# Éléments de réponse à l'avis MRAe

## Projet agrivoltaïque « Les Dames » sur la commune de Montilly (03)

juin 24

**BORALEX**

Figure 4 : présentation des équipements additionnels

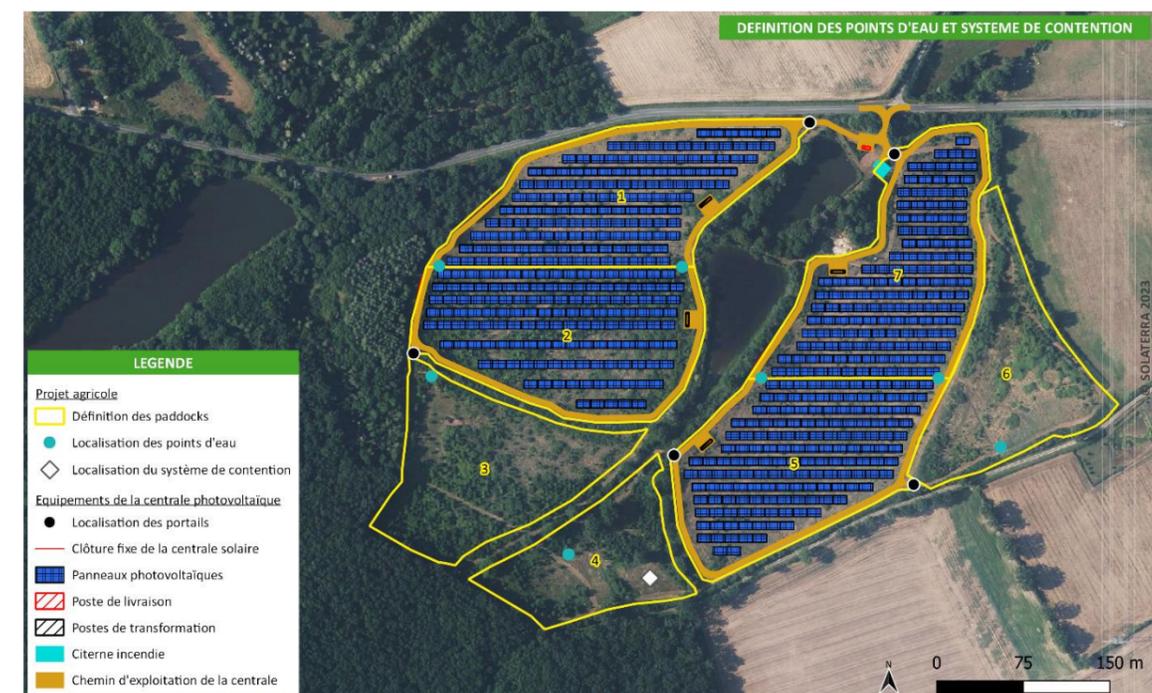
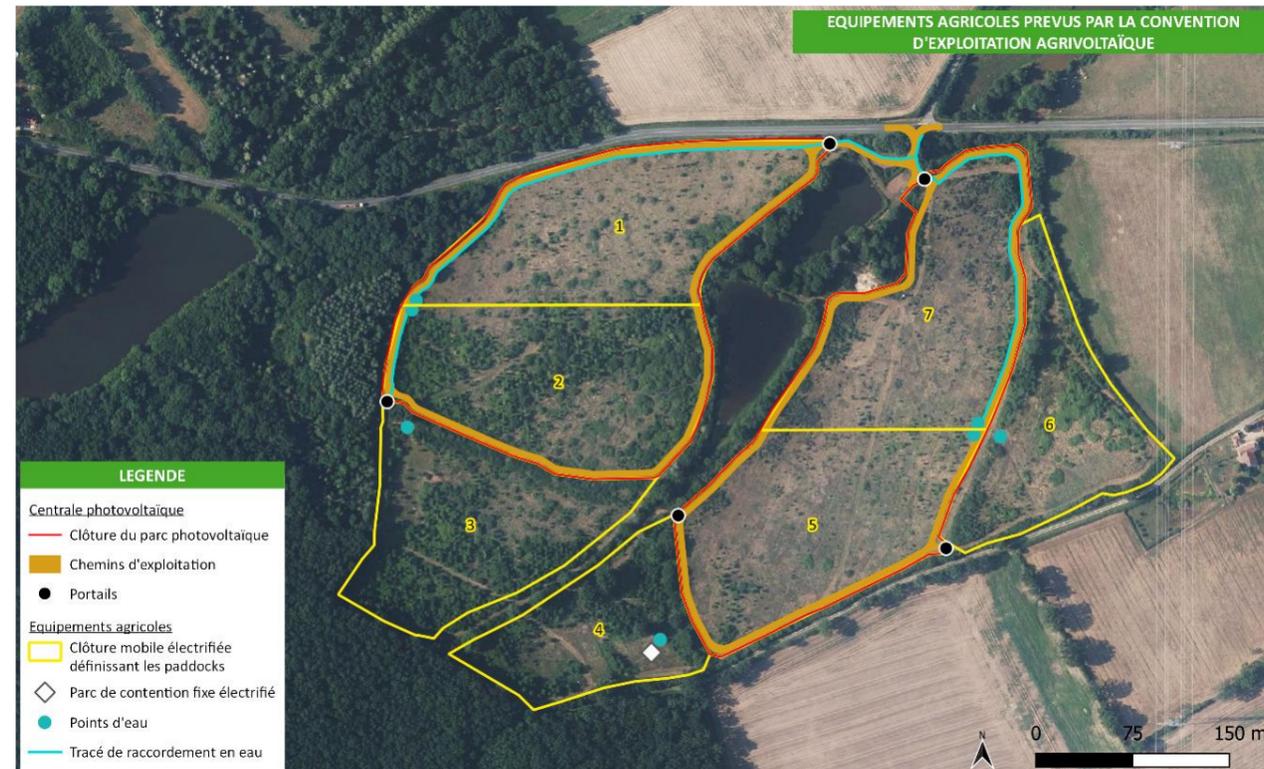
**Observation de la MRAe :** « L'Autorité environnementale recommande de décrire précisément le volet agricole du projet, les éventuelles installations afférentes nécessaires, d'étayer la compatibilité du projet avec les fonctions attendues d'un projet agrivoltaïque et d'évaluer les éventuelles incidences environnementales dans l'étude d'impact ».

À la suite de cet échange, des modifications ont été apportées notamment sur la proposition des points d'alimentation en eau.

En effet, il avait été initialement prévu des points d'eau à remplir manuellement via une citerne depuis l'exploitation. M. Boyer n'utilise pas cette technique pour son exploitation : chaque îlot est raccordé à un réseau d'adduction d'eau potable grâce auquel il peut remplir ses abreuvoirs. Il a donc demandé au pétitionnaire d'envisager un raccordement au réseau d'adduction d'eau potable situé à proximité du site afin qu'il puisse avoir la même pratique sur le terrain. Le transport d'eau depuis son exploitation à Yzeure jusqu'au site de Montilly paraissant trop contraignant pour M. Boyer, la société Boralex s'est engagée à équiper la centrale d'un réseau d'eau enterrée pour pouvoir remplir les différents abreuvoirs. Le futur réseau d'eau est présenté sur la carte ci-dessous.

Une tranchée sera effectuée le long des chemins d'exploitation. Les abreuvoirs présents sur les paddocks numéros 3, 4 et 6 pourront être rempli par l'utilisation d'un tuyau aérien depuis la sortie du réseau d'eau le plus proche.

1 Depuis la route D13

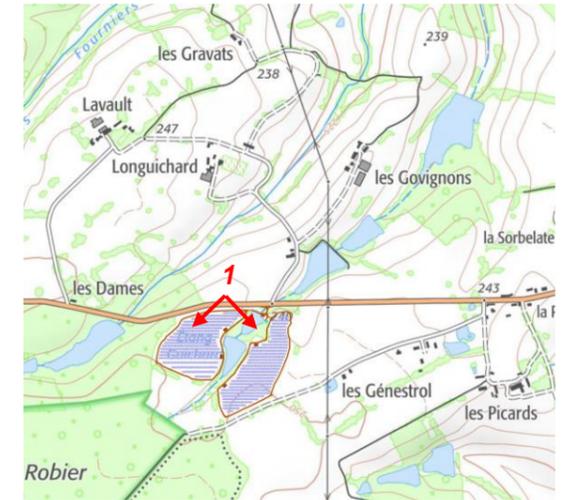
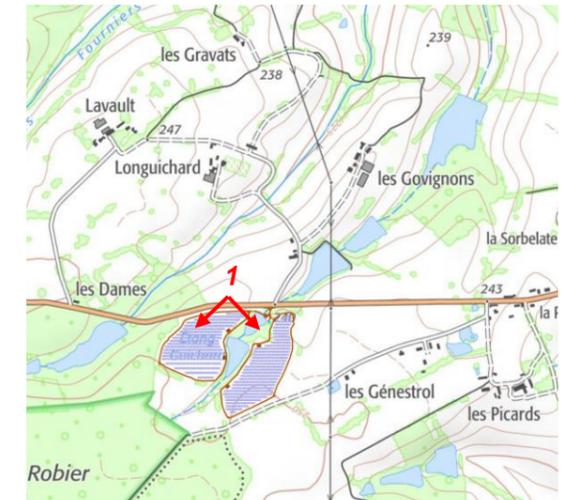
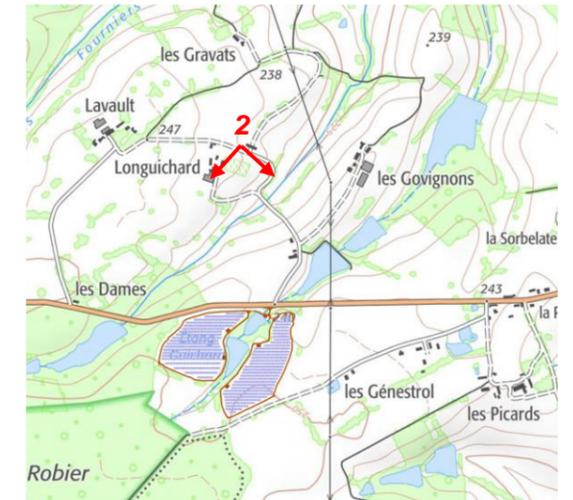
**Observation de la MRAe :** « L'Autorité environnementale recommande de présenter des photomontages réalisés en périodes sans feuillage en vue proche et éloignée et renforcer si besoin les mesures prises pour améliorer l'insertion paysagère du projet ».

La prise en compte de la saisonnalité ne modifie pas les niveaux d'impacts relevés sur le paysage pour les simulations n°1 et n°3 : la densité du maillage végétal, y compris en hiver, crée des écrans visuels qui participent à l'insertion du projet. La mesure consistant à renforcer la haie existante le long de la D13 est maintenue en l'état.
